RECHARGEMENT EN SABLE DU BOIS DES SAPINS EN BAIE D'AUTHIE

COMMUNAUTÉ DE COMMUNES OPALE SUD

AVIS DE L'AUTORITÉ ENVIRONNEMENTALE SUR L'ÉTUDE D'IMPACT

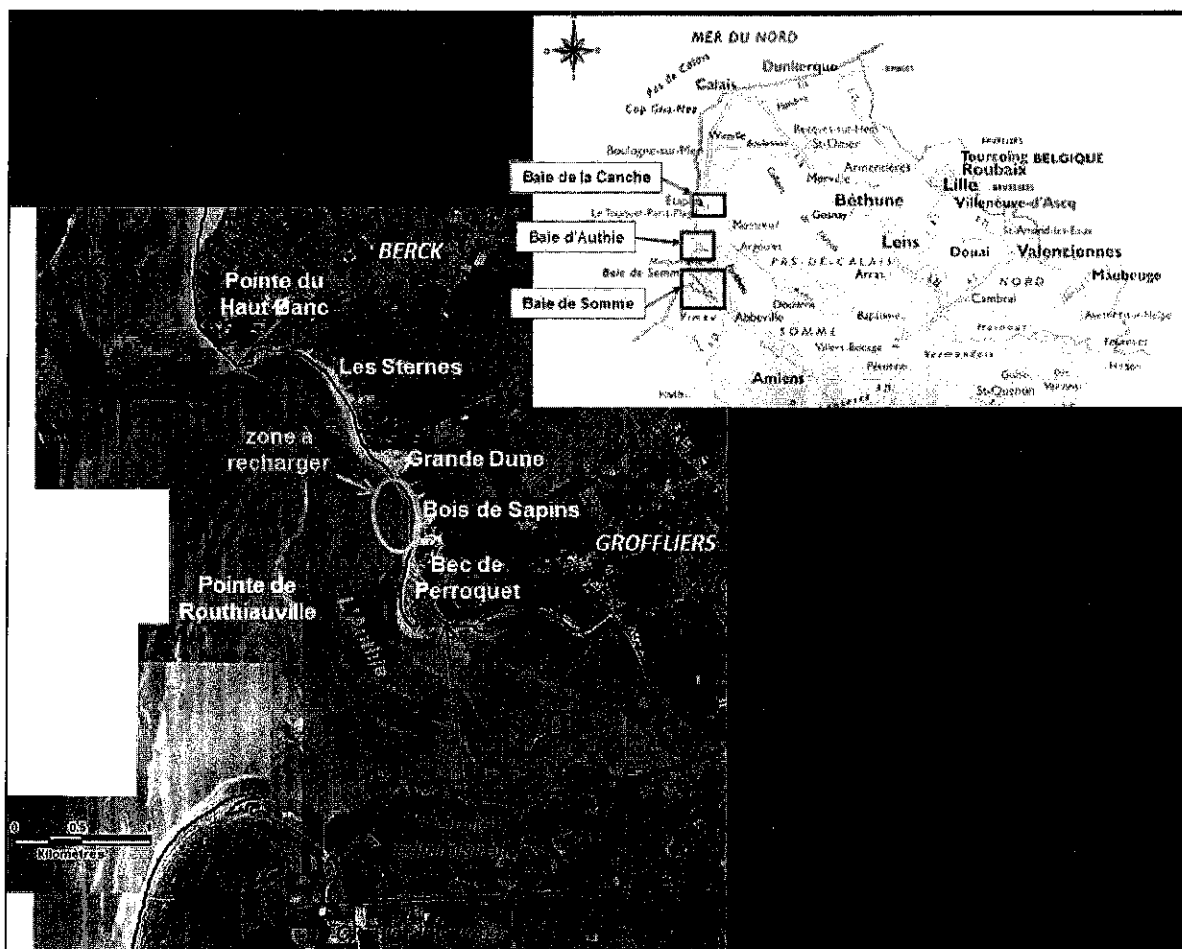
- les importants départs de sédiments sur la rive nord de la baie d'Authie ne sont pas compensés par les apports, à cause de courants érosifs forts en sortie de baie ;
- les sables entrant à l'intérieur de la baie ont tendance à s'accumuler sans alimenter le secteur nord, du fait de courants atténués en secteur abrité ;
- au sud de la baie, la progression de la pointe de Routhiauville vers le nord tend à barrer l'embouchure ce qui favorise le piégeage des sables à l'abri de la pointe et déporte le chenal de l'Authie vers le nord ;
- les courants de marée entrant au nord de la baie, au fort pouvoir érosif, s'appuient sur la digue submersible existante et viennent butter sur le cordon dunaire du bois des Sapins.

Le dossier met bien en lumière la dissymétrie des courants de marée au sein de la baie d'Authie qui joue un rôle dans les tendances à l'accumulation de sable au sud et à l'érosion au nord.

L'autorité environnementale relève que l'opération de rechargement projetée ne fait que pallier, par un apport artificiel, le départ de sable non naturellement compensé sur la rive nord. Dès lors, la résistance à l'érosion des rechargements de sable dépendra de l'efficacité des « pieux de bouchot » ajoutés à ceux déjà en place. Un retour d'expérience sur les effets des pieux déjà en place aurait apporté un éclairage utile pour calibrer les rechargements et apprécier l'efficacité du dispositif.

L'autorité environnementale recommande d'établir le bilan de l'effet des pieux déjà en place sur les départs de sable.
